Informe Consolidado de Solicitud de Aclaraciones, Rectificaciones y/o Ampliaciones a la Declaración de Impacto Ambiental del Proyecto "Ampliación Proyecto Inmobiliario Los Almendros de Buin"

Nombre del Titular : Ninhue Desarrollo Inmobiliario SpA
Nombre del Representante Legal : Fernando Fondon Rojas
Dirección : Av La Dehesa 1822 Of 616

El presente Informe Consolidado de Solicitud de Aclaraciones, Rectificaciones o Ampliaciones a la Declaración de Impacto Ambiental del proyecto "Ampliación Proyecto Inmobiliario Los Almendros de Buin", contiene las observaciones generadas en virtud de la revisión de la Adenda.

Imagen: Red hidrográfica Comuna de Buin - Fuente: Elaboración propia, 2024

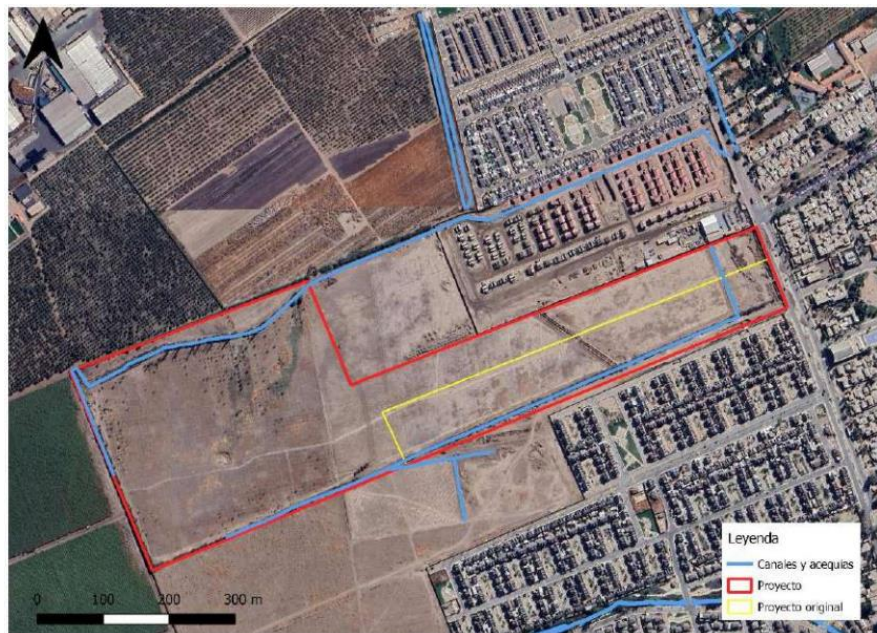
- 4.5. Se solicita al Titular dar respuesta a lo indicado por la Ilustre Municipalidad de Buin en su ORD N°1203/2024 de fecha 23/12/2024, en el que señala: “*En relación a la presencia de canales y acequias existentes en el área de emplazamiento del proyecto, se indica que la información presentada por el titular en el punto A.5.3 de la DIA, discrepa respecto a los antecedentes que posee el Municipio. De acuerdo al estudio aerofotogramétrico realizado por el Servicio Aerofotogramétrico de la Fuerza Aérea de Chile entre los meses de septiembre de 2023 y febrero de 2024, es posible distinguir que el cauce identificado presenta una mayor extensión de la que se señala, además de que se identifican otros cursos de agua que el titular no reconoce, por lo que se solicita ampliar y/o justificar la información presentada. En esta misma línea, se solicita indicar las medidas adoptadas para mantener la libre circulación de las aguas y protegerlas de contaminación, obstrucción y/o uso indebido, y en caso de que los canales artificiales sean eliminados o se encuentren en desuso, se solicita al titular obtener un pronunciamiento por parte de la Asociación de Canales Unidos de Buin a fin de acreditar que el canal haya estado por cinco años consecutivos en desuso o bien acreditar por otro medio dicha condición.*”
